改善箇所説明図

基準不適合発生箇所
(スタータクラッチ)

スタータクラッチ

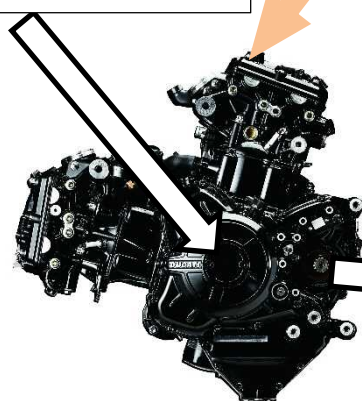
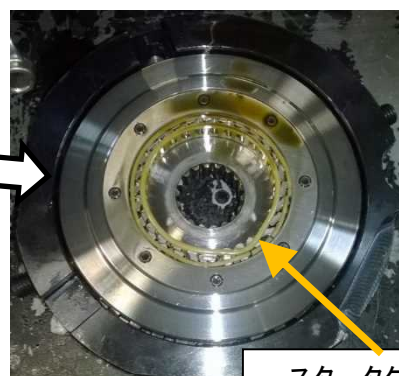
エンジン始動装置において、フライホイールに装着されたスタータクラッチケーシングの強度が不足しているため、始動を繰り返し行くと当該ケーシングが破損し、最悪の場合、エンジンが始動しなくなるおそれがある。

全車両、スタータクラッチを対策品に交換する。

原動機番号の右横に緑色のペイントを施す
